Dotyczy: Zagospodarowania terenu Miejskiego Ośrodka Sportu i Rekreacji przy ul. Wschodniej 2 w Zgierzu wraz z wykonaniem mikroinstalacji PV na potrzeby kompleksu sportowego

Zwracamy się z prośbą o akceptację układu stanowisk strzeleckich oraz wybranie sposobu utwardzenia stanowisk strzeleckich. Zgodnie z zapisami PFU utwardzenie wg poniższego:

stanowisko strzelców przezkrój

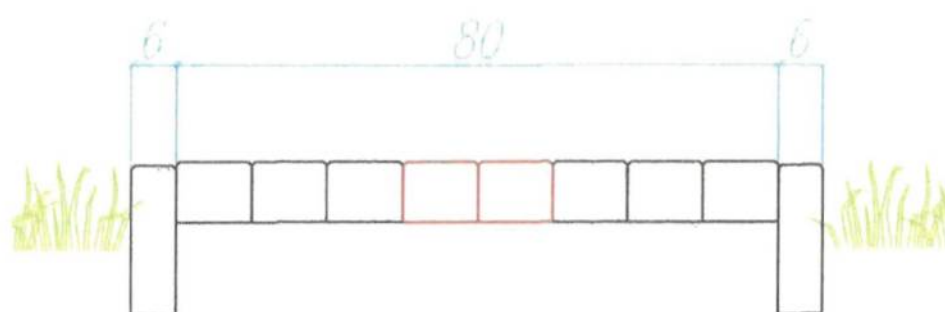
stanowiska kostka holand 20/10.
linia kolorem czerwonym

Utwardzenie stanowisk strzeleckich systemem kostką brukową holand.

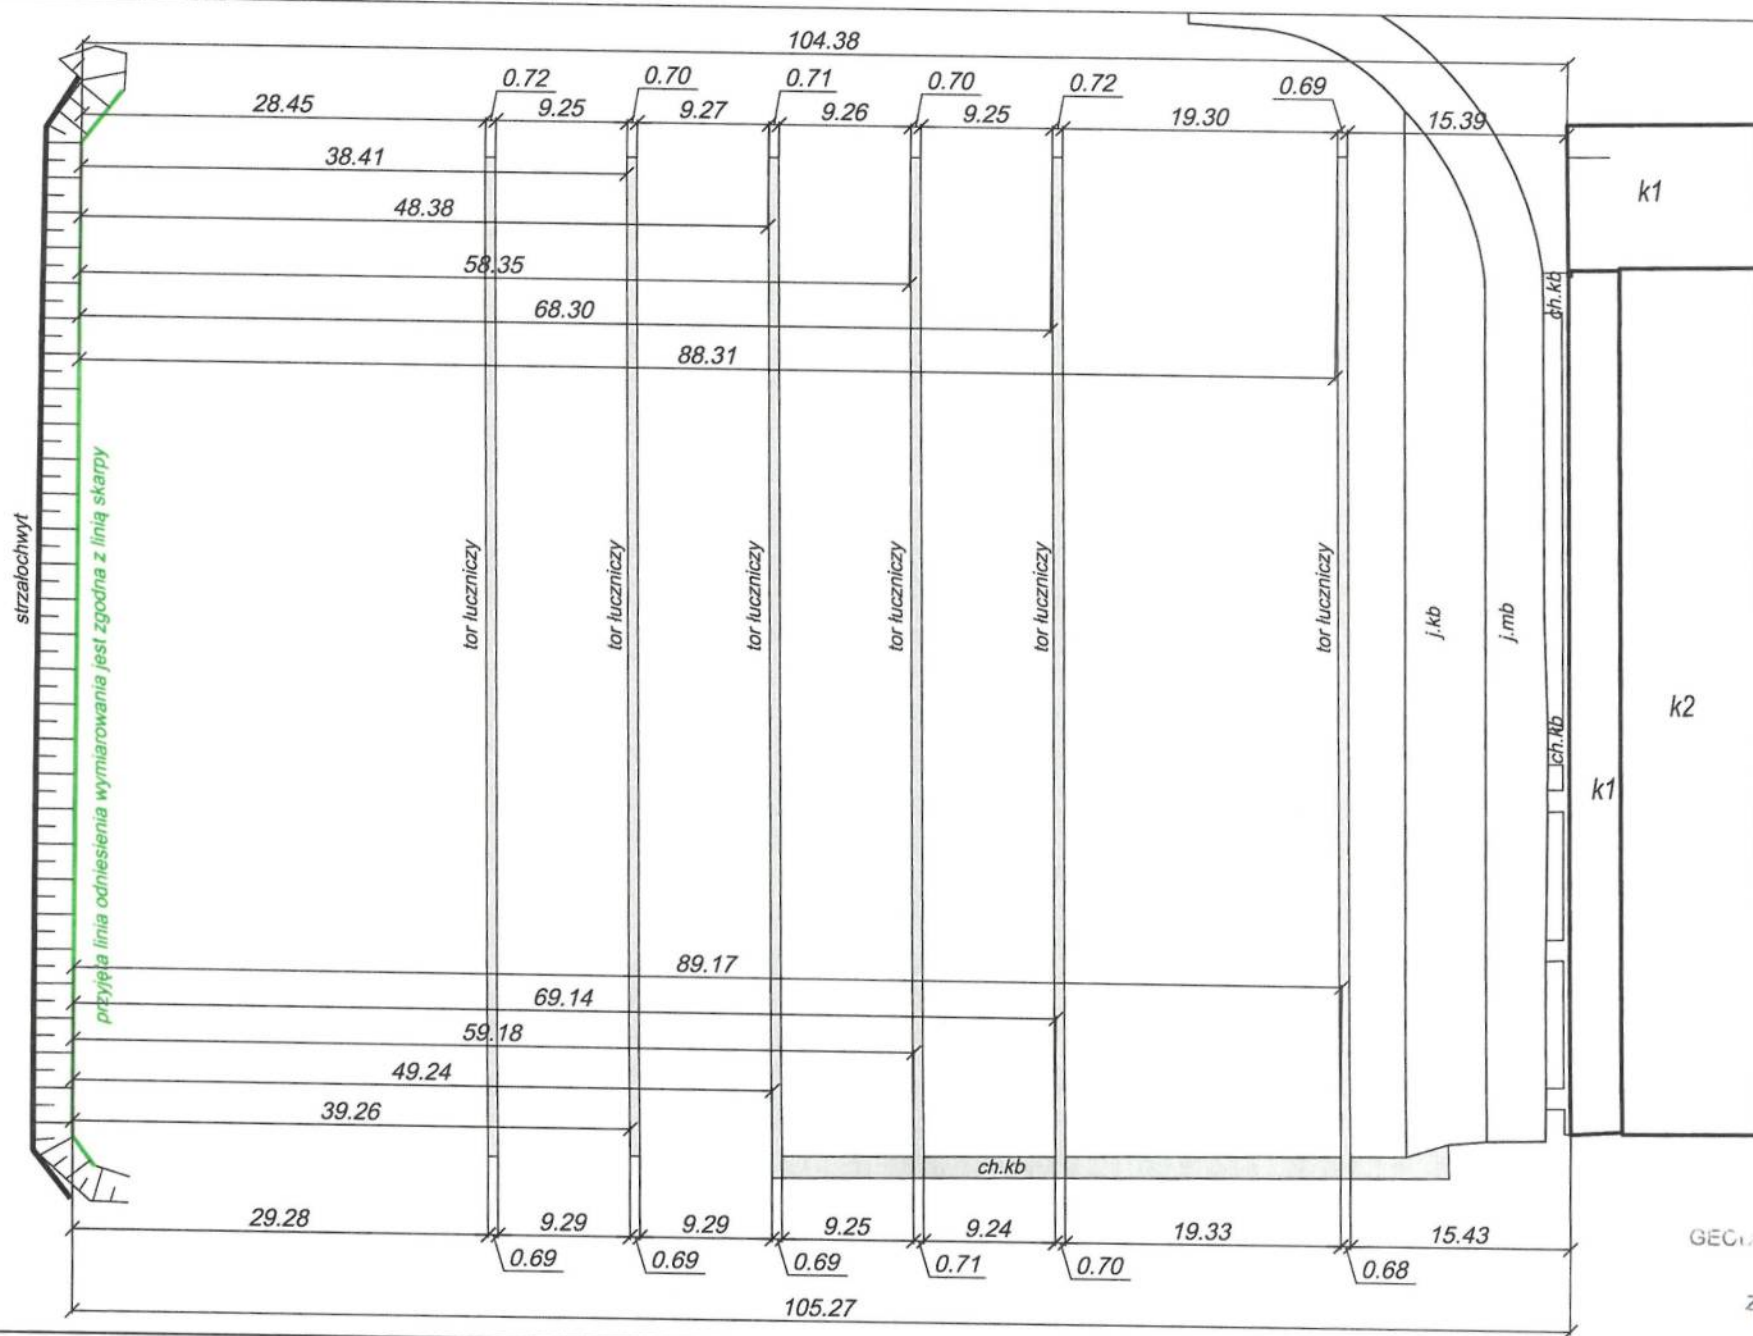
- dla ciągów pieszych i stanowisk strzeleckich - szarej gr. 8 cm wraz z wyznaczeniem linii strzałów oraz linii technicznych z kostki czerwonej

Dodatkowo wnioskujemy o akceptację utwardzenia przed budynkiem hali z kostki 25/25 – całość placów utwardzonych.

wariant zamienny
kostka 25/25
